Oplegvel Collegebesluit

Herinrichting Van Limburg Stirumstraat

tekening nummer:
408Is001

Inspraaknotitie Van Limburg Stirumstraat, Sancta Maria

RUIMTELIJK ONTWERP

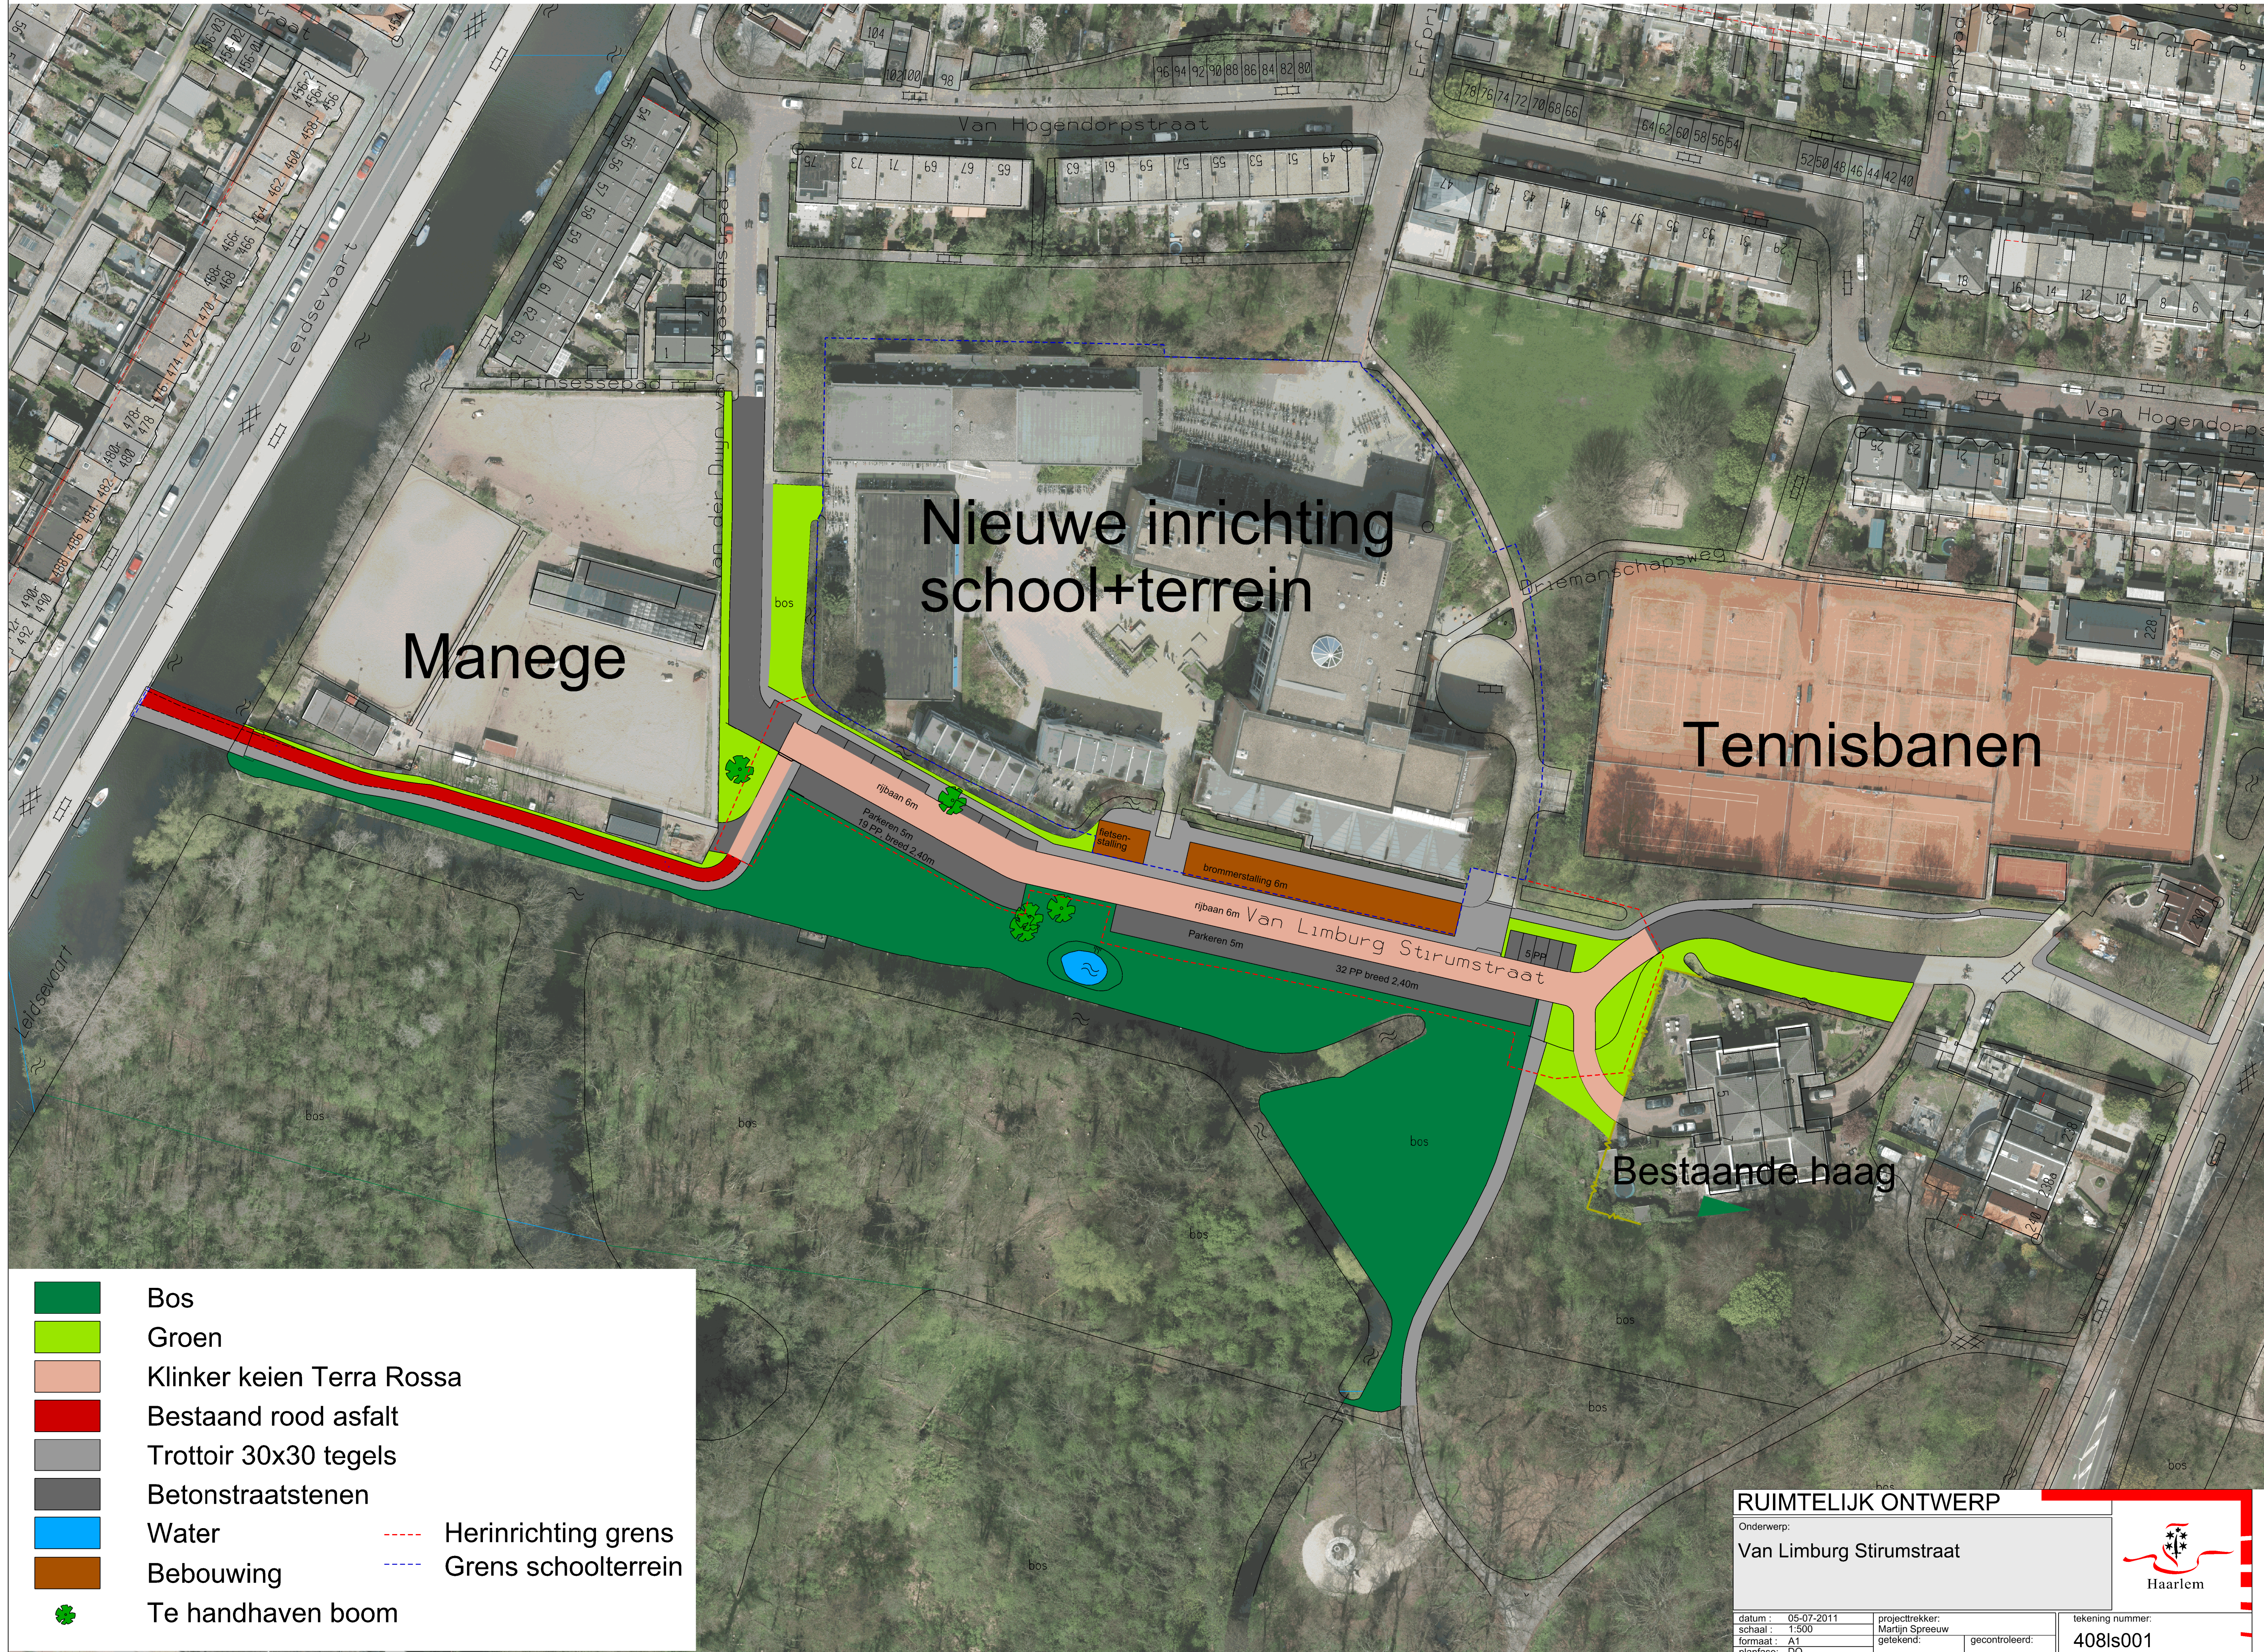
Vraag	Antwoord gemeente	Nummer
Op- en uitrit		
De oprit wordt een stuk langer en de draai voor de auto een stuk moeilijker; Ik heb u voorgesteld om een keer / draai mogelijkheid te creëren zodat we op het pad met de auto kunnen draaien waardoor wij vooruit de oprit af kunnen rijden. Als dit niet gebeurt en de oprit langer wordt en er geen andere mogelijkheid is om te keren dan wordt het zeer onhandig voor ons om de draai achteruit te maken met de auto de van Limburg Stirumstraat op. Nu hebben wij daar ook regelmatig moeite mee, mede door verkeerd geparkeerde auto's op straat. Eventueel de oprit een stukje breder maken, zodat we makkelijker in en uit kunnen rijden.	Voor het creëren van een draai - keer mogelijkheid zou een stuk van de groenstrook verhard moeten worden. Dit is ons inziens geen goede optie, aangezien dit bij drukte ook gezien kan worden als een parkeermogelijkheid. Wel erkennen wij de mogelijke belemmering bij drukte. Door het aanpassen van de in-/uitrit (<i>een kleine bochtstraal tussen voetpad Eindhoven en inrit huisnr. 5 en 7</i>) wordt deze verbreed waardoor men hier ook fysiek vóór de inrit zou komen te staan. Dit is ons inziens voldoende om parkeren naast de inrit tegen te gaan. Ook stellen wij voor indien hier wel parkeeroverlast ontstaat om een witte belijning (kruis ter hoogte van de in-/uitrit) aan te brengen. Wij hebben de oprit verbreed / uitgebogen, zodat deze wat beter in- en uit te sturen is.	1, 6

De Van Limburg Stirumstraat, heeft precies in de S-bocht een in-/uitrit voor de huisnummers 5 en 7. Deze uitrit is door het vergroten van de groenstrook, veel te lang om achteruit te nemen. Veel te gevaarlijk ook, omdat deze blind in de S-bocht uitkomt en niemand kan uitwijken. Daarom verzoeken wij u de oude situatie ter plekke te handhaven. Dit kan makkelijk in het plan gerealiseerd worden en is ook veel goedkoper in aanleg en later onderhoud van de groenstrook. De bewoners kunnen, bij handhaven van de huidige situatie hun erf ook veiliger verlaten. De weggebruikers worden ook niet onverwacht opgeschrikt door een achteruit rijdende auto.	In de nieuwe situatie komen de haaksparkerenvakken tegen de groenstrook aan. Het niet doortrekken van de rijbaanscheiding zal ons inziens leiden tot parkeren in de bocht en nabij de in-/uitrit van de huisnummers 5 en 7. De uitrit wordt wat ruimer gemaakt, waardoor het parkeren langs de trottoirband naast de uitrit wordt tegengegaan. Men zal minder snel voor uitritbanden gaan parkeren. Aan beide zijden van de Van Limburg Stirumstraat ter hoogte van de bocht zijn haaksparkerenvakken, waardoor er sowieso al achteruitrijdende auto's zijn.	9

<i>minstens 4m.</i> Dezelfde situatie wordt in het VO ook gecreëerd op de hoek Van Limburg Stirumstraat / fietspad Voorbos.	Dit is geen fietspad, dit is een voetpad. De bebording hiervan ontbreekt momenteel, maar wordt met de herinrichting teruggeplaatst. Ook vanuit dit voetpad moet men voorrang geven aan verkeer op de Van Limburg Stirumstraat.	
Kans op 'dichtgeparkeerde' fietspaden. Het doorzetten van het haaks parkeren aan de zuidzijde kan bij grote parkeerdruk (denk aan ouderavonden, opendagen van Sancta) leiden tot het foutparkeren op het fietspad, waardoor dit geblokkeerd wordt. Het ziet er in het ontwerp ook niet uit als een fietspad dat uitkomt op de weg.	De overgang van de Van Limburg Stirumstraat naar de toegangsweg naar de manege wordt uitgevoerd met een inritconstructie. Ons inziens moet dit voldoende duidelijkheid geven dat men hier niet mag parkeren.	4
De Fietzersbond stelt voor om het haaks parkeren te verplaatsen naar de noordzijde van de straat. Door het enigszins verleggen van de rijloper kan het haaks parkeren ipv aan de zuidzijde aan de noordzijde van de straat worden gemaakt. De bovengenoemde conflicten (10 en 11) tussen fietsers en auto's worden daarmee ondervangen.	Bij het opstellen van het ontwerp zijn diverse eisen meegenomen. Eén daarvan was, het handhaven van het bestaande aantal parkeerplaatsen. Een andere was, het volledig handhaven van de groenstrook tussen Eindhoven en Van Limburg Stirumstraat. Bij het verplaatsen van de haaksparkerplaatsen naar de noordzijde kunnen wij niet voldoen aan deze eisen.	4

Het aantal parkeerplaatsen na de herinrichting is 65, 1 minder dan in de oude situatie. Wij hebben begrepen dat Sancta Maria de 9 langspots en de 5 dwarsplaatsen aan de noordkant van de Van Limburg Stirumstraat verder weg wil situeren. We hebben alles opgemeten en komen tot de conclusie dat, dat niet mogelijk is. Het laatste stuk van de Van Limburg Stirumstraat is te smal en de Van der Duyn van Maasdamstraat wordt nu gebruikt door de bewoners die aan de Leidsevaart wonen. Wij zouden de 9 langs plaatsen indien noodzakelijk willen verplaatsen naar de groenstrook bij/en aan de kant van de tennisbaan. De andere 5 plaatsen zouden wij willen handhaven op de plek zoals nu gepland. Het verder weg plaatsen van alle 14 parkeerplaatsen zal leiden tot een grotere parkeerdek in de Van Hogendorpstraat.	De 9 langsparkerplaatsen die nu in het ontwerp tegen de brommerstalling van de school aan staan worden verplaatst om een doorlopend trottoir vanaf de oostkant naar de hoofdentree van de onderbouw te maken. Door het dempen van de sloot kunnen we in het tweede stuk van de Van Limburg Stirumstraat 8 langsparkerplaatsen maken. De negende parkeerplaats wordt op een andere plaats gecompenseerd. In de bestaande situatie zijn er in totaal 67 parkeerplaatsen. In de nieuwe situatie komen er ook 67 parkeerplaatsen. De 5 haaksparkerplaatsen tussen de tennisvereniging en de school blijven gehandhaafd.	9

Breng bochtstralen aan op de hoeken van de fietspaden. Een fietser kan geen rechte bocht maken. Minstens 4 meter moet de bochtstraal van een fietspad zijn.	Het fietspad Eindhoven sluit aan op de Van Limburg Stirumstraat. Fietzers komend vanaf het fietspad moeten voorrang geven aan auto's en fietsers op de Van Limburg Stirumstraat. Als fietsers hun snelheid aanpassen is een rechte bocht goed mogelijk.	7
Behoud fietspad langs Sancta naar Erfprinspad. Dit is een fietsdoorsteek de wijk in. Dit ligt er al jaar en dag en mag niet verdwijnen	Dit valt buiten de scope van dit project. <i>De school heeft een ontwerp gemaakt, waarbij de doorgang behouden blijft. Dit is in de vorm van een voetpad. Fietzers kunnen, als zij niet willen afstappen, via de Van der Duyn van Maasdamstraat óf via de Wagenweg naar de wijk.</i>	7
Op dit smalle fietspad voorlangs de school (oostzijde) naar het Erfprinspad staan zeer hinderlijke paaltjes. Slecht zichtbaar. De doorgang langs de paaltjes is smaller dan een meter. Verwijder de paaltjes, of plaats een paaltje aan de zijkant van het fietspad.	Zie bovenstaande.	7
